DODATEK Č.2
KE SMLouvĚ O DíLO UZAVŘENÉ DNE 29.08.2025

1. Smluvní strany uzavřely dne 29.08.2025 smlouvu o dílo (dále jen „smlouva“), jejímž předmětem je provedení stavebních prací souvisejících se stavbou označenou jako **„Novostavba výukových prostor včetně venkovních úprav“**.

Název a evidenční číslo stavby: Novostavba výukových prostor včetně venkovních úprav Název stavebního objektu/provozního souboru (SO/PS):	Číslo SO/PS / / číslo změny SO/PS:	Číslo změny stavby: 02
--	---------------------------------------	--

Název a evidenční číslo stavby: Novostavba výukových prostor včetně venkovních úprav		Číslo SO/PS / / číslo změny SO/PS:	Číslo změny stavby: 03	
Název stavebního objektu/provozního souboru (SO/PS):				
Strany smlouvy o dílo na realizaci výše uvedené stavby s nabytím účinnosti dne 29.8.2025				
Střední škola teleinformatiky, Ostrava, příspěvková organizace, Opavská 1119/12, 708 61 Ostrava-Poruba				
Zhotovitel: VOSTAV MORAVA a.s., Kuršova 468/28, Svinov, 721 00 Ostrava				
TDS: ATRIS, s.r.o., Občanská 1116/18, Slezská Ostrava, 710 00 Ostrava				
Přílohy: Rozpočet		Počet paré: 1 x VOSTAV MORAVA a.s. 2 x Střední škola teleinformatiky a.s.		
Popis a zdůvodnění změny: 05

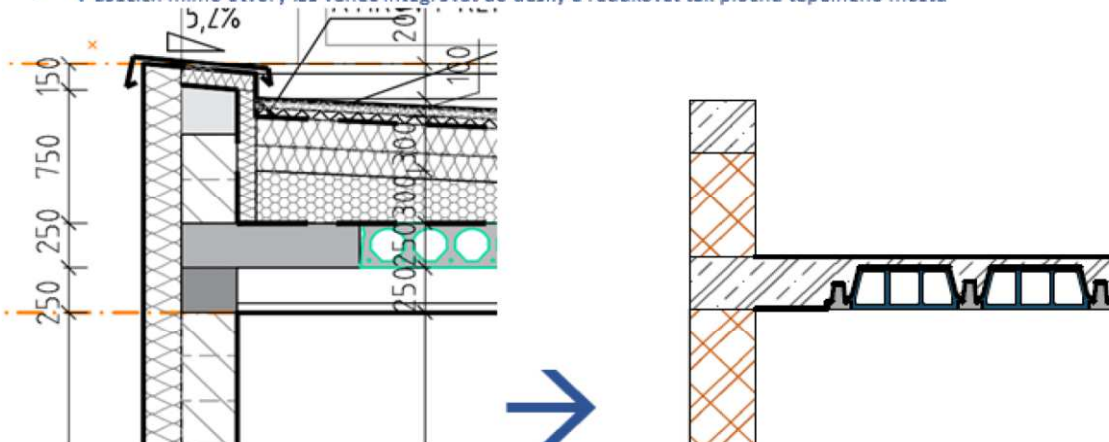
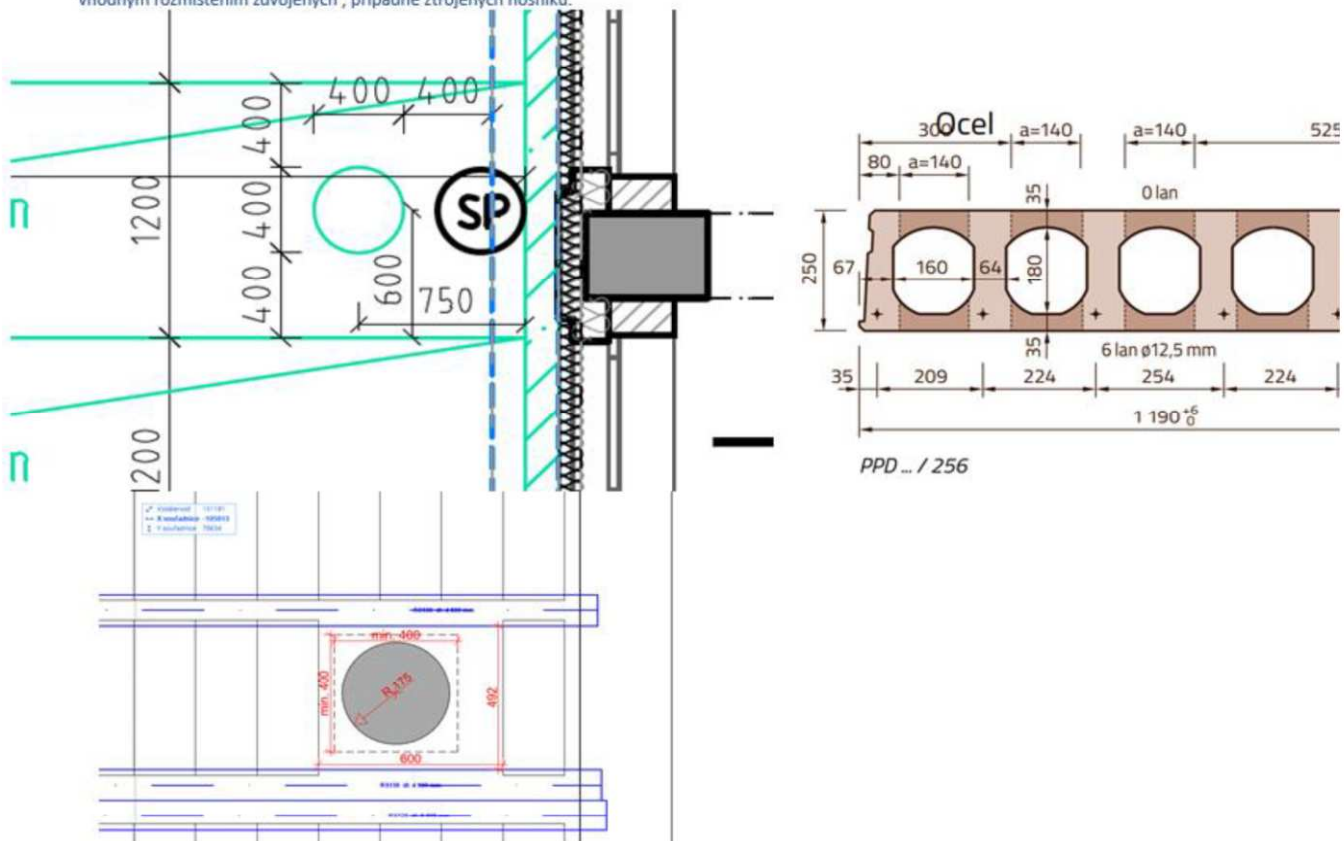
- Funkčním spojením snížených věnců (průvlaků) s deskou v místech otvorů dojde ke zvýšení účinné výšky prvku a tudíž lze upustit od problematického „dovyzt válcovanými profily“

- V úsecích mimo otvory lze věnec integrovat do desky a redukovat tak plochu tepelného mostu

- Pro osazení světlovodů potřebujeme ve stropní konstrukci otvor min. 400x400mm (viz příložený výkres vybraného světlovodu – tímto zároveň provádím vzorkování), vhodným rozmištěním zdvojených, případně ztrojených nosníků.

z předpjatých panelů, byl v zájmu redukce plochy tepelných mostů obálky, technologicky čistšího provedení prostupů pro osazení světlovodů a celkově staticky kompaktnější konstrukce stropu nahrazen monolitickou železobetonová stropní deskou, která vyhovuje požadovaným vlastnostem.
